第7章 その他環境省令で定める事項

7.1 計画段階環境配慮書についての関係地方公共団体の長の意見及び一般の意見の概要、並びに事業者の見解

(仮称) 扇町天然ガス発電所建設プロジェクトに係る計画段階環境配慮書に対する意見

（仮称）扇町天然ガス発電所建設プロジェクト

第 7.2-1 図 発電設備配置計画の概要

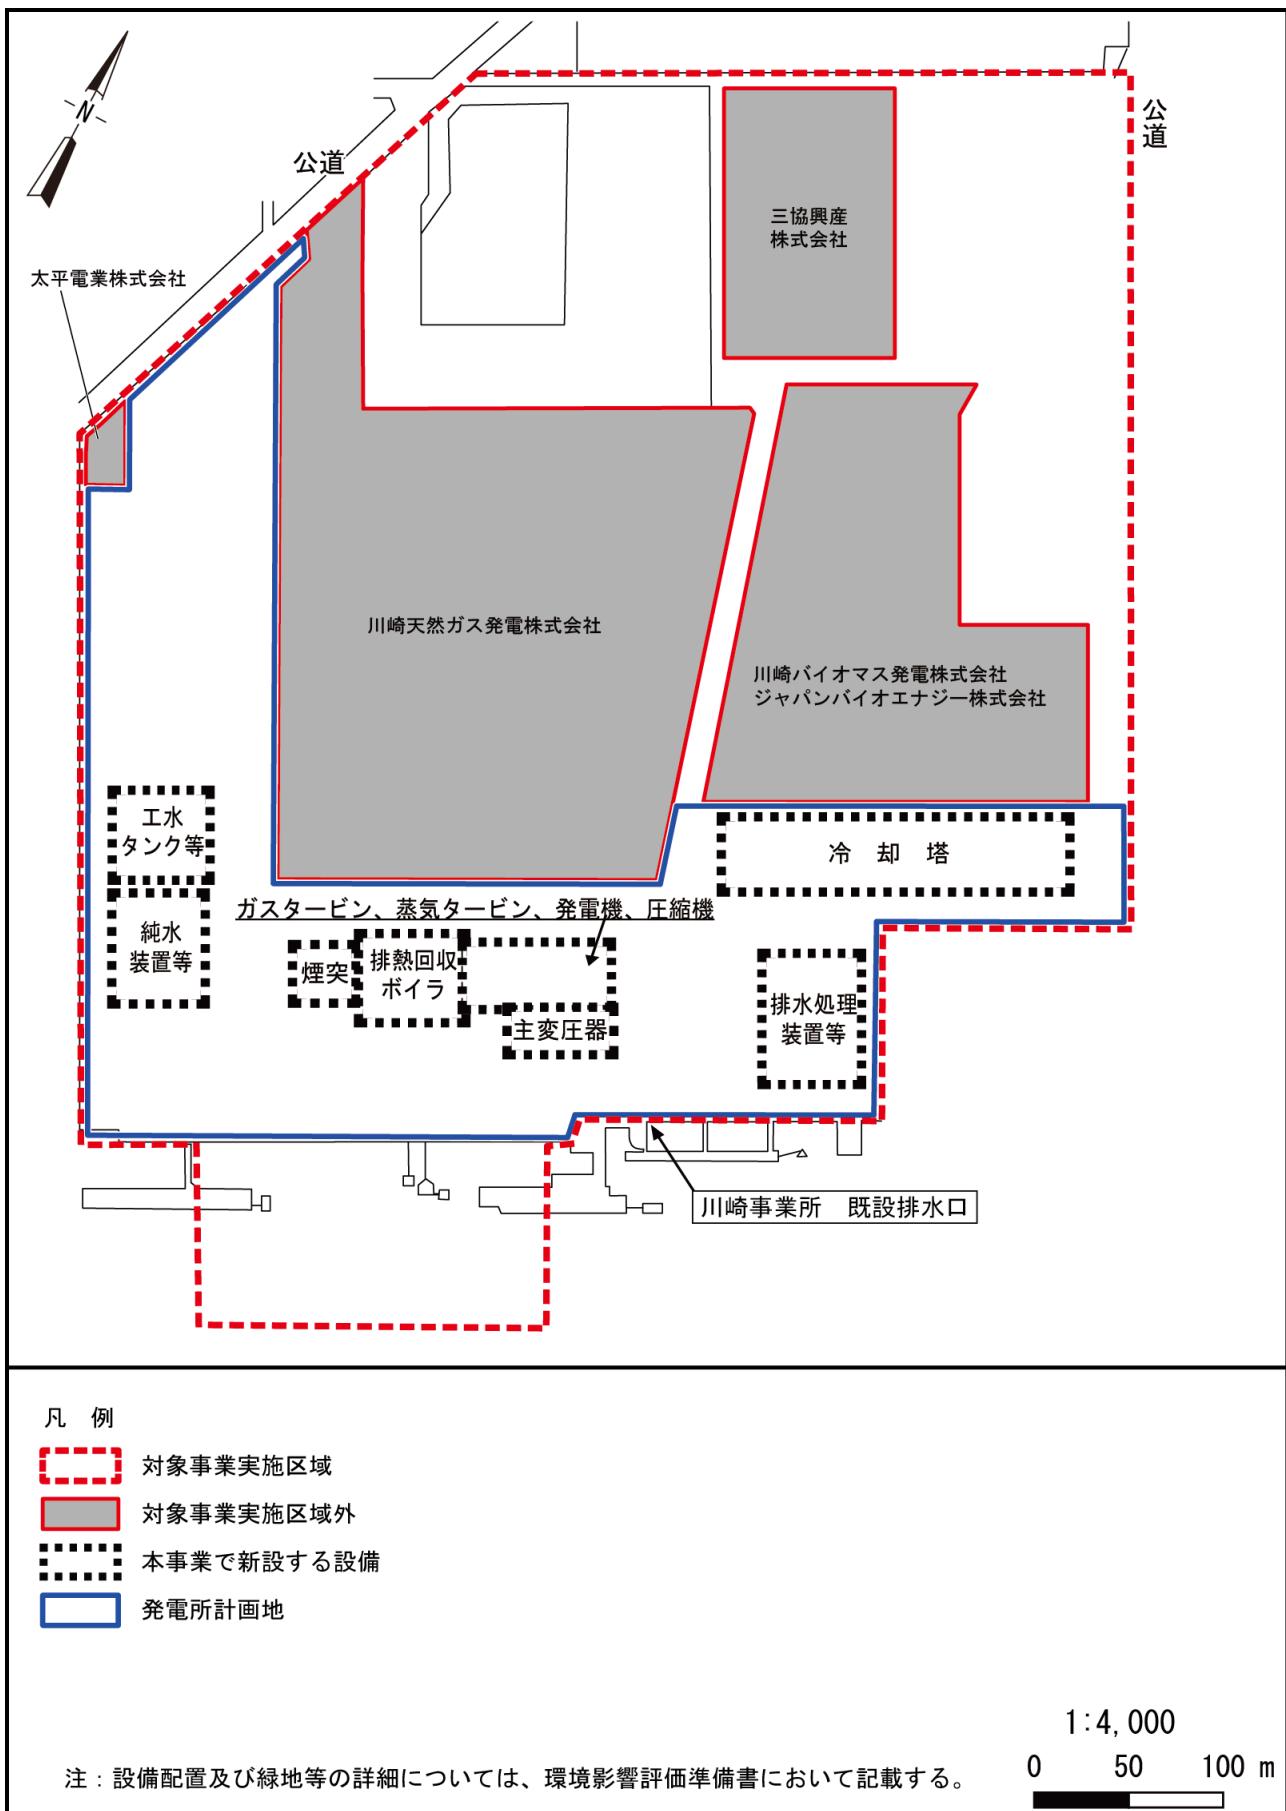
イ 事業者は、ENEOS株式会社から借地して事業を実施するとしているが、その借地の区域が明確ではないことから、事業実施想定区域を最大限に設定するものの、実際は使用しない可能性の高い土地があるとし、その土地では環境アセスメントの調査、予測及び評価（以下「調査等」という。）も行わないとしているが、事業実施区域内は調査等を行う必要がある区域であるから、これを踏まえて、今後、本計画の事業実施区域を精査し、必要に応じて事業実施区域をあらためて設定すること。

神奈川県知事の意見	事業者の見解
<p>1. 総括事項</p> <p>本計画は、LNG 専焼火力を新設するものであるが、その背景として、事業者は、閣議決定された第 7 次エネルギー基本計画において、将来の電力需要増加が見込まれる中で、LNG 火力は石炭火力と比べて温室効果ガスの排出量が少なく、将来的な水素の活用等の導入などによる脱炭素化が可能なトランジションの手段として期待されていることを挙げている。</p> <p>また、ENEOS グループの取り組みとして 2050 年度のカーボンニュートラル社会実現に向けて「カーボンニュートラル基本計画」を策定し、具体的な目標やロードマップを定めているとしている。</p> <p>しかしながら、事業者においては、将来的に脱炭素化を検討するというものであり、現段階において具体的な取組みはなく、その道筋も明らかにされていない。また、ENEOS グループの「カーボンニュートラル基本計画」における、温室効果ガス排出量の削減計画に、本計画は直接的に関わっていないとしている。</p> <p>こうした状況にあることから、事業者は、早急に脱炭素化の検討を始め、二酸化炭素排出量の削減に向けた道筋を明らかにし、その取組みを推進させること。</p> <p>その上で、次の個別事項に示すとおり適切な対応を図ること。</p>	<p>事業者として必要な温室効果ガス削減に係る目標及び対策を策定した後に、環境アセスメント図書に記載します。</p> <p>その上で、以下のとおり、個別事項に適切な対応を図ります。</p>
<p>2. 個別事項</p> <p>(1) 事業内容</p> <p>ア 事業者は、脱炭素化に関して、ENEOS グループとしての取組みを、事業者自身の取組みとして配慮書に記載しているが、現段階において、事業者は具体的な取組みを行っているものではないことから、今後、明確に区分けしたうえで、事業者の取組みを環境影響評価方法書（以下「方法書」という。）に記載すること。</p> <p>イ 事業者は、ENEOS 株式会社から借地して事業を実施するとしているが、その借地の区域が明確ではないことから、事業実施想定区域を最大限に設定するものの、実際は使用しない可能性の高い土地があるとし、その土地では環境アセスメントの調査、予測及び評価（以下「調査等」という。）も行わないとしているが、事業実施想定区域内は調査等を行う必要がある区域であるから、これを踏まえて、今後、本計画の事業実施区域を精査し、必要に応じて事業実施区域をあらためて設定すること。</p>	<p>「第 2 章 2.1 対象事業の目的」において、ENEOS グループの取組と当社の取組を明確に区分けして記載しました。</p> <p>なお、当社の具体的な取り組みを方法書に記載できない理由として、検討中である旨を記載しました。</p> <p>対象事業実施区域内で項目ごとに適切な地点で調査等を実施します。</p> <p>なお、本計画の事業実施区域を精査した結果、今後の工事計画によって海上輸送（岸壁への荷揚げ）に必要な水深を確保するために浚渫を実施する可能性があることから、方法書段階としては、対象事業実施区域に海域も含めることとしました。また、発電設備及びその付属施設・設備が設置される区域を発電所計画地として設定し、発電所計画地以外の区域は、工事中の資材置き場や土捨て場等に使用する予定です。</p>

第7.2-2図 主な建物の配置

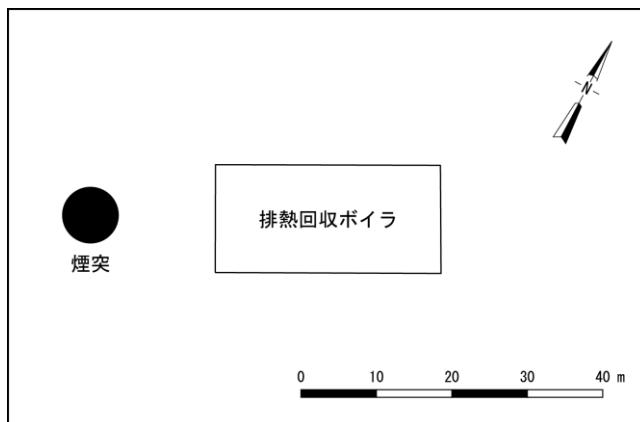
窒素酸化物の予測値については、配慮書の段階で、年平均値だけでなく1時間値による調査等を行う必要があるため、事業者は、方法書において、その対応内容及び1時間値による調査等について記載すること。

建物 DW を発生させる建物については、排熱回収ボイラを対象とした。排熱回収ボイラの諸元は第 7.2-5 表、配置図は第 7.2-2 図のとおりである。

最大着地濃度は、フュミゲーションが最も高い結果となった。煙突 DW については、煙突高さ 80m では 0.0030ppm、煙突高さ 100m では 0.0019ppm であった。建物 DW については、煙突高さ 80m では 0.0016ppm、煙突高さ 100m では発生しなかった。逆転層では煙突高さ 80m では 0.0034ppm、煙突高さ 100m では 0.0032ppm であった。フュミゲーションでは煙突高さ 80m では 0.0085ppm、煙突高さ 100m では 0.0073ppm であった。

配慮書における検討結果及び特殊気象条件下の1時間値予測の結果から、いずれの煙突高さの案（A案：100m、B案：80m）も将来予測濃度は短期暴露の指針値を下回っており、煙突高さが低いほど眺望景観への影響が小さいことから、本事業の煙突高さをB案（80m）とする。
